Изменение № 1 ГОСТ 4907—81 Концы валов управления изделий электронной техники. Виды и основные размеры

Постановлением Государственного комитета СССР по стандартам от 05.06.85 № 1581 срок введения установлен

с 01.10.85

Черт. 9

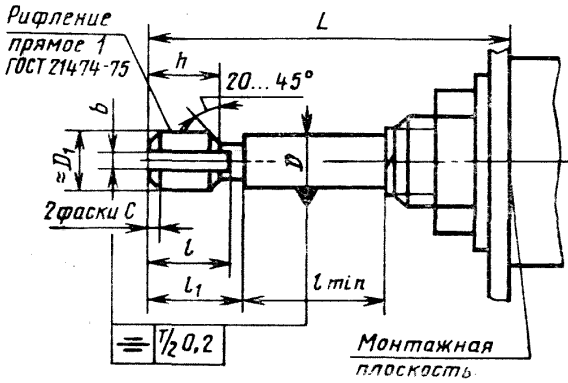
Стандарт дополнить чертежом — 9 и таблицей — 8:

ВС-6

Таблица 8

D			D ₁ номин.	b		h	l	l ₁	c	L
Номин.	Пред. откл.			Номин.	Пред. откл.					
	обычное исполнение	точное исполнение								
—	—	—	6,2	1,0; 1,5	±0,25	5,5	4,5	6	0,6— 1,2	12,5
6	-0,075	-0,030				7,0	9,0	10		16,0; 20,0; 25,0; 32,0; 40,0; 50,0
						11,0	13,0	14

Примечание. Отклонения на размеры, не ограниченные допусками, по $\pm \frac{IT16}{2}$.
